Parecer nº 71/SEMAD/SUPRAM LESTE-DRRA/2020

PARECER LAS/RAS Nº 71/SEMAD/SUPRAM LESTE - DRRA/2020

EMPREENDEDOR: STONE GOLD MINERAÇÃO EIRELI CNPJ: 11.176.131/0003-02

CÓDIGO:	ATIVIDADE OBJETO DO LICENCIAMENTO	CLASSE	PARÂMETRO
A-02-06-2	Lavra a céu aberto – Rochas ornamentais e de revestimento	2	Produção bruta= 6.000 m³/ano
			Produção

Figura 01. Localização do empreendimento Stone Gold Mineração Eireli.

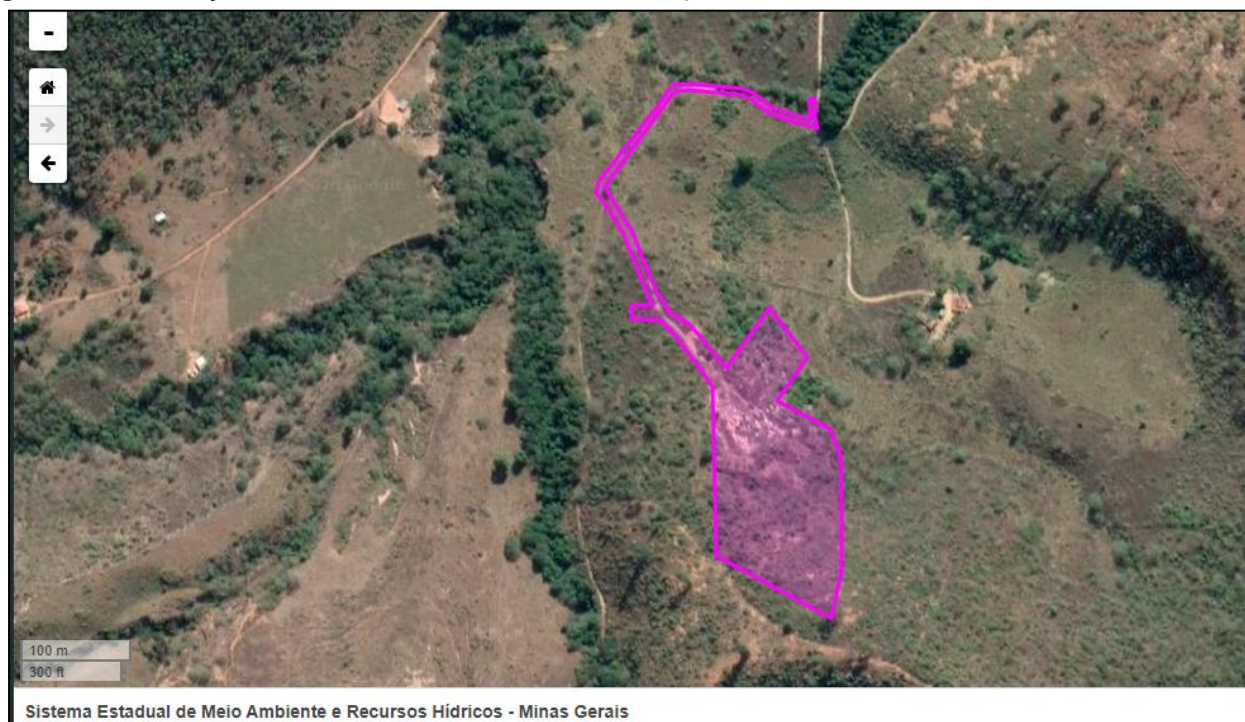
Quanto aos critérios locacionais, embora conste no processo a não incidência dos mesmos (Peso 0), registra-se que, com base nas imagens de satélite do Programa Computacional *Google Earth Pro* (série histórica), verificou-se a presença de vegetação nativa na poligonal da ADA informada. Tal fato acarretaria na incidência de critério locacional de Peso 1, qual seja, "supressão de vegetação nativa, exceto árvores isoladas". Mesmo nesta hipótese, a modalidade de licenciamento continuaria sendo LAS/RAS conforme definido na DN COPAM n.º 217/2017.

Pontua-se ainda que houve indeferimento de processo anterior (PA n.º 09481/2019/001/2020) para o empreendimento em questão, conforme Parecer n.º 30/SEMAD/SUPRAM LESTE-DRRA/2020 (PROCESSO N.º 1370.01.0017429/2020-43), em decorrência da não comprovação da regularização ambiental de intervenção ambiental. No novo processo, objeto da presente análise, tal fato sequer foi mencionado nos autos pelo empreendedor, tampouco fora apresentado relatório técnico e fotográfico da ADA demonstrando a desnecessidade de intervenção ambiental.

Posto isto, tendo em vista o Parágrafo Único do Artigo 15 da DN COPAM n.º 217/2017, sugere-se o indeferimento do presente processo, haja vista a não comprovação da regularização ambiental prévia da intervenção ambiental necessária à implantação e à operação do empreendimento proposto. Recomenda-se à remessa dos autos à DFISC/LM para apuração de eventuais infrações ambientais.
